监理通知单

工程名称：无锡市万红光伏科技有限公司亚太科技 7.59 兆瓦屋顶分布式光伏发电项目
编号：20170118TZ-002

事由：关于组件固定压块安装的事宜

组件固定边压块未紧固:

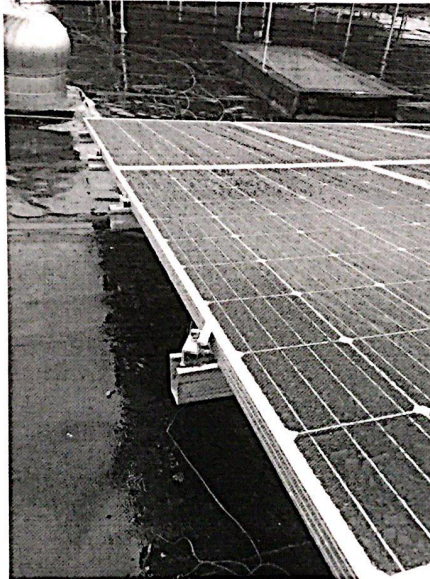
- 1、部分阵列组件安装时漏装边压块；
- 2、部分组件压块安装不规范；
- 3、部分阵列组件安装后表面不平整。

- 1、补齐部分阵列的边压块；
- 2、检查所有压块并紧固；
- 3、调整部分阵列组件表面平整度。
